原子力発電所の安全系電気・計装品の耐環境性能の検証に関する指針の見直し等を踏まえた計装設備の安全性について

【論点No.107】

重大事故等対策における計装設備の信頼性について

【論点No.121】

3. 電気・計装品の耐環境性能の検証に関する対応(2/3)

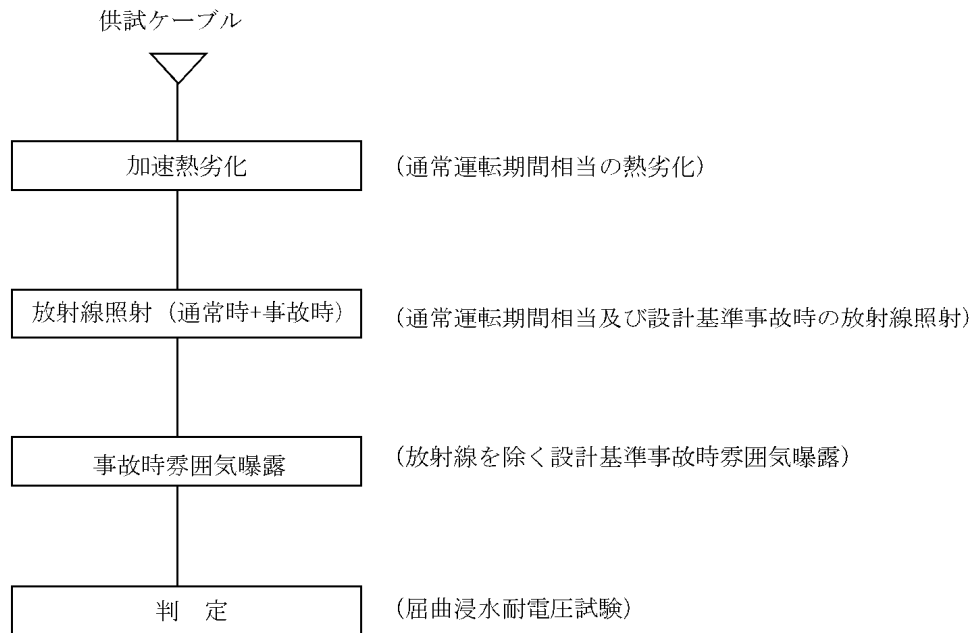
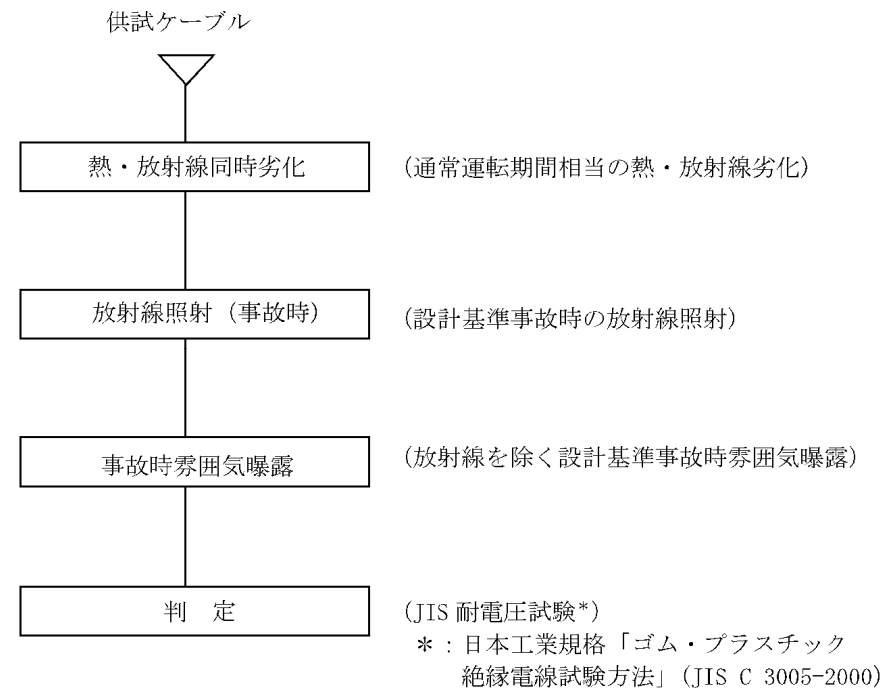
電気協会の電気・計装品の耐環境性能の検証に関する指針については、ポスト福島の数々の研究成果や、国が行った試験の成果等を盛り込んだ改定の審議がなされたところだが、東海第二発電所の計装設備の検討で用いた技術基準は、ポスト福島の結果は十分盛り込まれているのか。最新の技術的な知見を反映して検討すること。

- 設計基準事故時雰囲気内で機能要求があるケーブルについては、**電気学会推奨案及びACAガイドの両試験にて以下の試験手順・環境条件で評価を行い、いずれの試験に対しても必要な性能を確保していることを確認している。**

1. 原子炉水位計による水位の計測について(1/2)

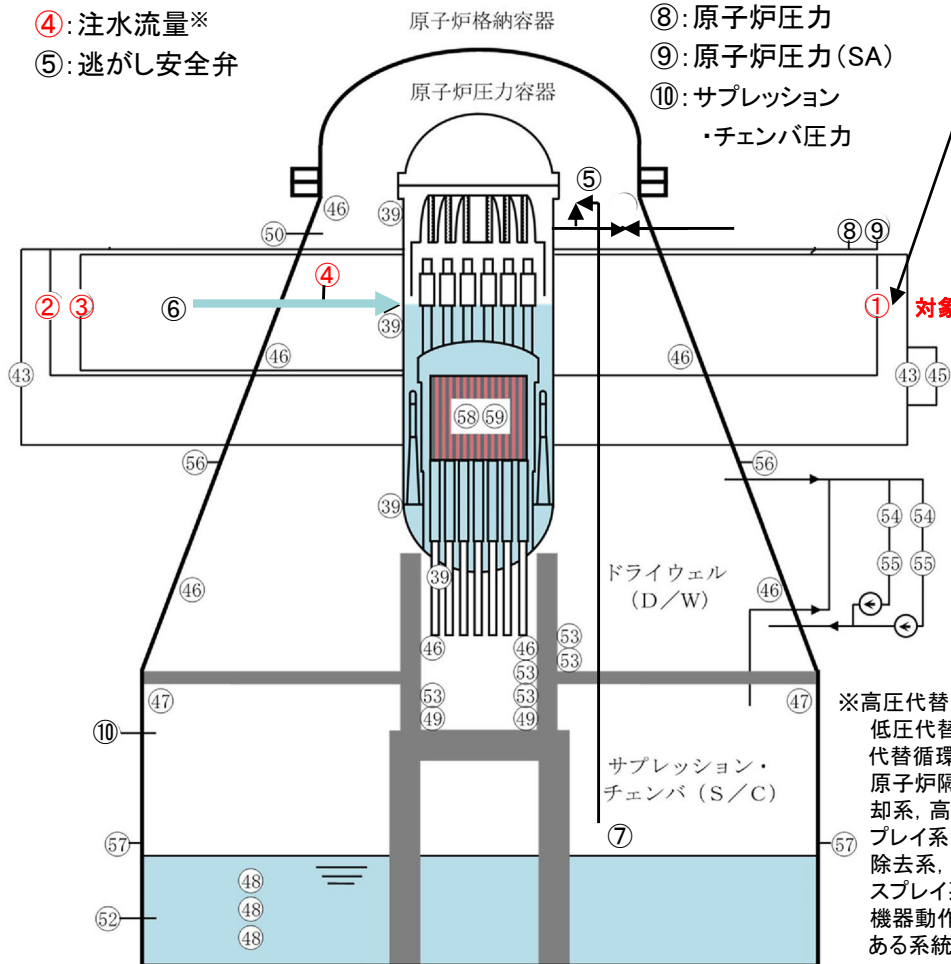
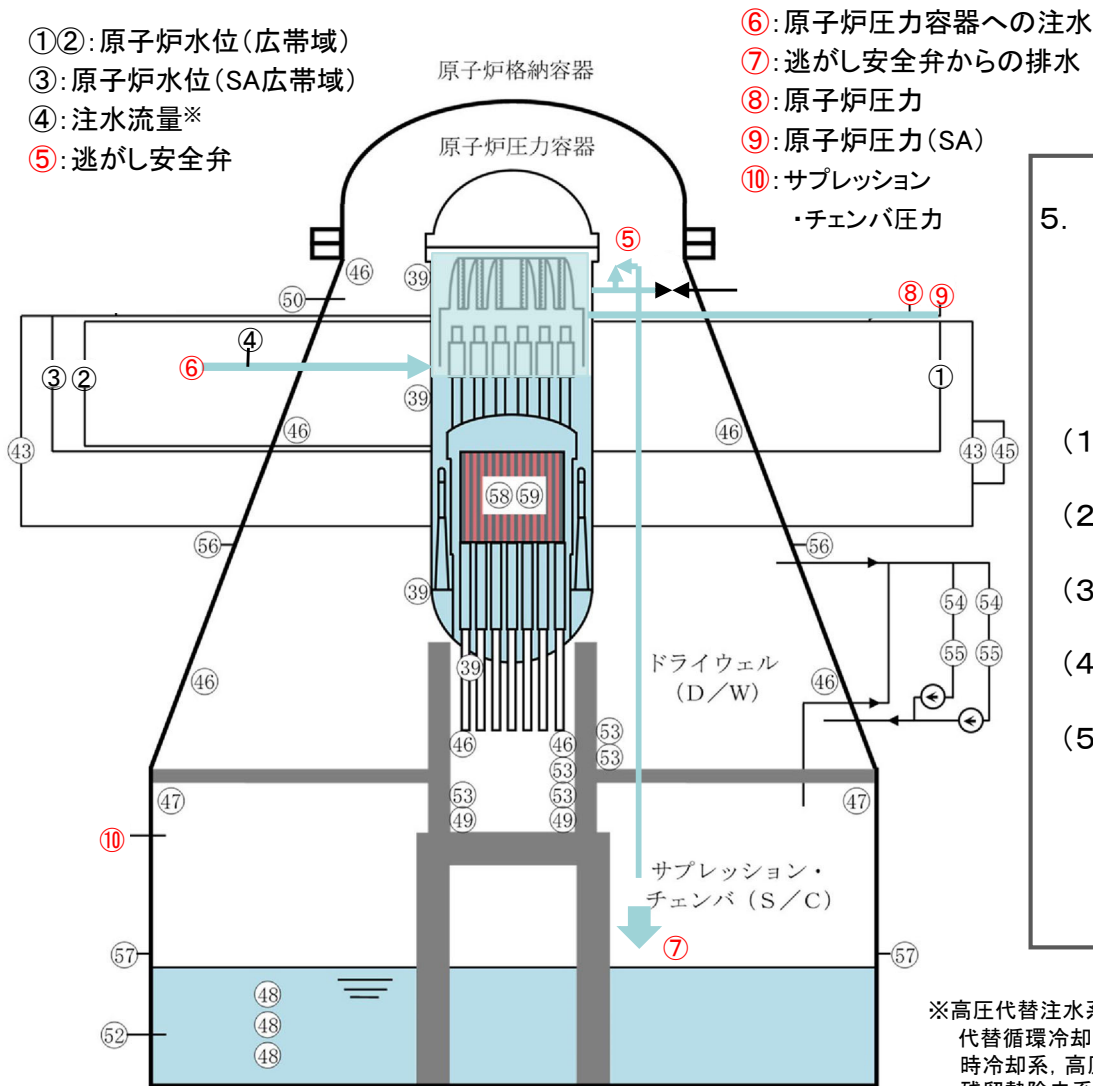
1原子炉の水位計で原理的に同じの水位計を使用する事は福島事故の反省がないと思います。水位計の数を増やす事では課題解決にはなりません。

さらに、スクラム時にはそれを確実にするために保護系母線を断つ設計となっていることから、この保護系母線に接続されている広帯域水位計も電源を断たれてスクラム後の広帯域水位は計測できない状態となり、スクラム後の原子炉水位を測るためには水位計への電源を「手動」でつなぎ直すのが手順になっていると日本原電は説明している。スクラムすると原子炉水位が測れなくなり、その都度手動で電源をつなぎ直すのが通常の手順などという設計があり得るのかという疑いは残されたままであり、水位計を増やせばよいという問題ではない。審査においても被災経験のプラントであることを考慮して審査したと言うが、こうした設計上の問題について健全性を維持できるのかの審査が行われた形跡はないまま変更許可がされており再審査が求められる。

そこで3点具体的に事故未然防止策をあげてみたい。1つは、原子炉内の水位計の設計を見直すべきだ。2011年3月11日の大地震では水位計の電源も喪失したために温度の上昇が1時間も続き、発生した蒸気を大気中に放出する事故がおきた。緊急停止と共に水位計の電源が遮断されるという設計を見直すべきだ。

○原子炉水位の計測は、既設の水位計又はシビアアクシデントに対応した新設の水位計により、複数のチャンネルや多重性を有している。さらに、万一、水位が直接測定できない場合でも、性質の異なる水位・満水の推定方法にて代替監視が可能である。

○原子炉水位計(広帯域)が故障した場合の代替の水位監視の手段及び水位の推定方法を一例として示す。

1. 原子炉水位(広帯域)①(対象パラメータ)の監視
- 故障等
2. 原子炉水位(広帯域)②による監視 **他チャンネル監視**
- 故障等
3. 原子炉水位(SA広帯域)③による監視 **新設水位計監視(多重性)**

4. 原子炉圧力容器への注水流量④※により、崩壊熱による原子炉水位変化量を考慮し、原子炉圧力容器内の水位を推定する。 **水位推定(多様性)**

5. 原子炉圧力又は原子炉圧力(SA)とサプレッション・チェンバ圧力の圧力差(差圧)から原子炉圧力容器の満水を推定(炉心冷却状態を確認) **満水の推定(多様性)**
⇒次シートにて説明

1. 手順書の体系と概要

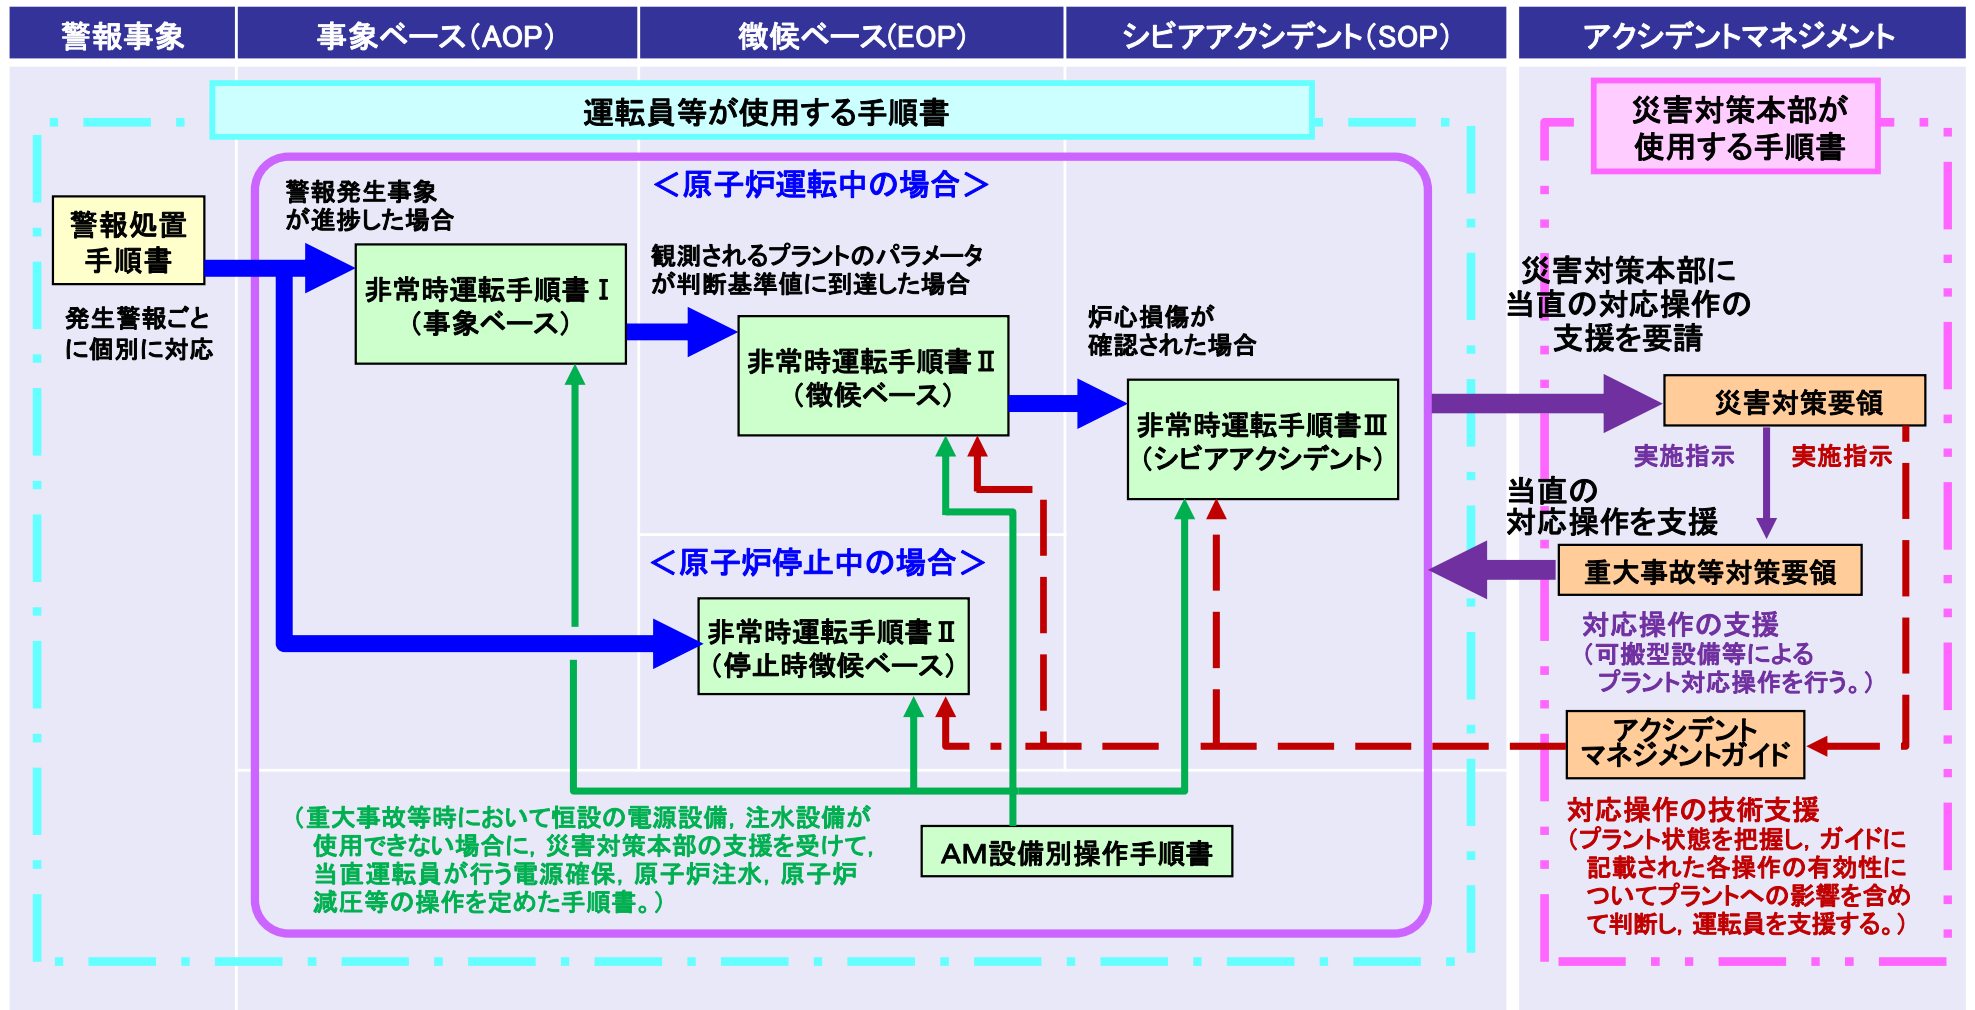
重大事故時の手順を考えるときには、事象ベースだけではなくて、徴候ベースとか機能ベースの考え方が必要だと思うが、これから具体的に手順書に落とすときに、運転員から見たときの手順という観点から、どういうふうにまとめるのか。

重大事故対策の手順について、誤解がないよう命題の形で記載するべきではないか。

- ▶ 設計基準を超えた事象の対応に当たっては、各手順書ごとに移行基準を定めており、移行基準を元に手順書に移行し、対応操作を行っていく手順書体系を構成している。
- 重大事故等時の手順書については、炉心損傷及び格納容器破損を防ぐために最優先すべき操作等の判断基準をあらかじめ明確化し、発電長の判断により迅速な操作ができるようにする。

<別紙> 逃がし安全弁による原子炉減圧機能の強化内容

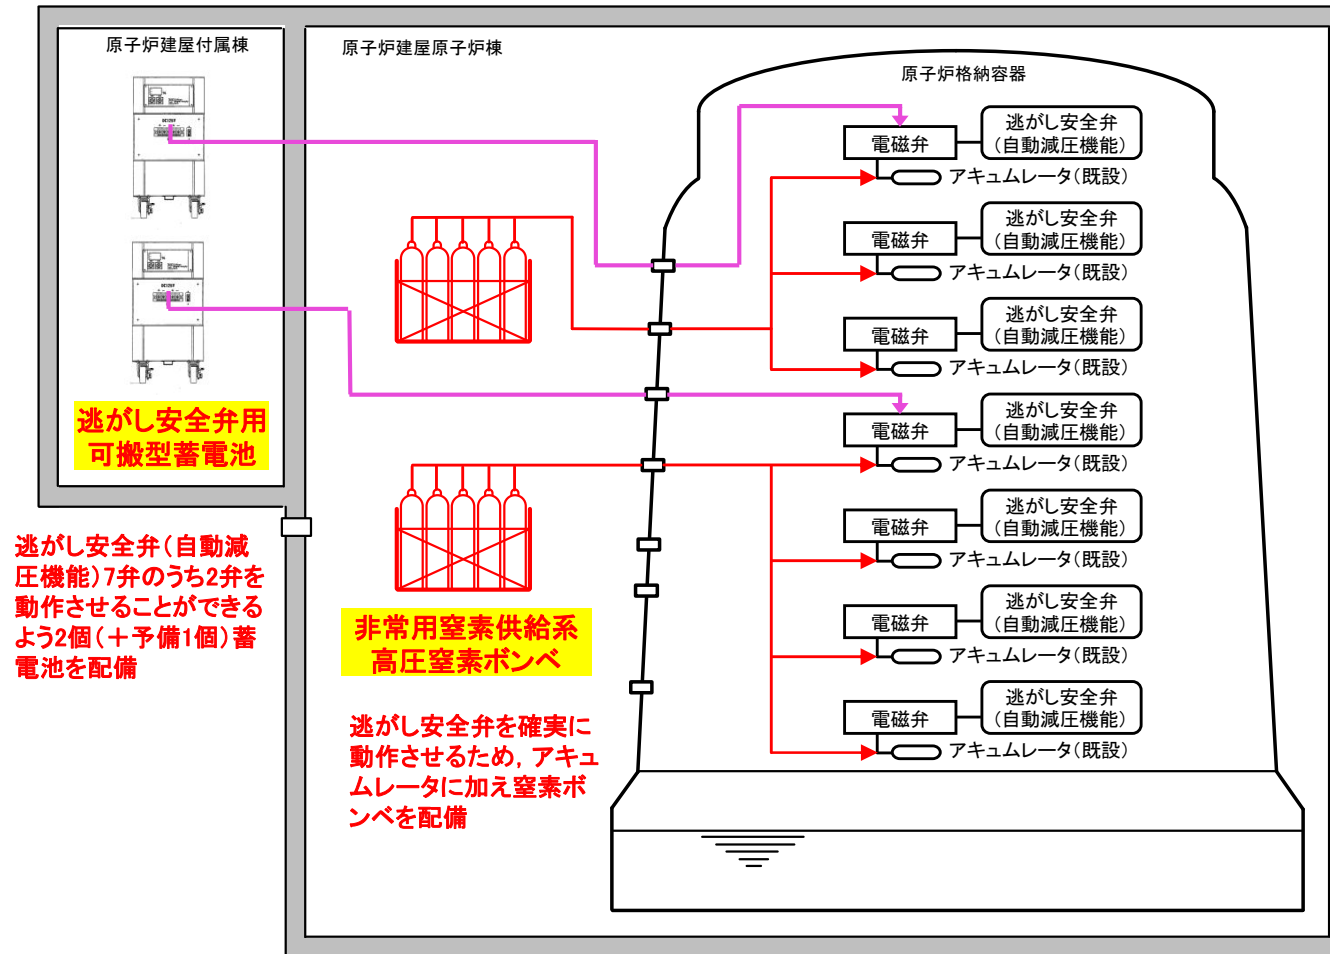
逃がし安全弁について、自動減圧機能となっているが、開にするときの動力源は何か。また、どのように圧力低下を感知し、何を動力として閉となるか。さらに、逃がし安全弁を制御する電源も喪失したときはどうなるか。

OSR弁は人力では開閉しない。被ばくを防ぐため完全自動化する

- 逃がし安全弁駆動源(電源・窒素)を追加し圧力容器の減圧機能を強化する。
- 所内常設直流電源が喪失した場合でも、**逃がし安全弁用可搬型蓄電池により、重大事故対応に必要な逃がし安全弁(2弁)の電磁弁に直接給電し逃がし安全弁を動作させ原子炉を減圧させることができるようにする。**
- 逃がし安全弁に動作に必要な窒素が喪失した場合でも、**非常用窒素供給系高圧窒素ポンベにより、重大事故対応に必要な逃がし安全弁(2弁)に窒素を供給し逃がし安全弁を動作させ、原子炉を減圧させることができるようにする。**

逃がし安全弁(自動減圧機能)7弁のうち2弁を動作させることができるよう2個(+予備1個)蓄電池を配備

逃がし安全弁を確実に動作させるため、アキュムレータに加え窒素ポンベを配備
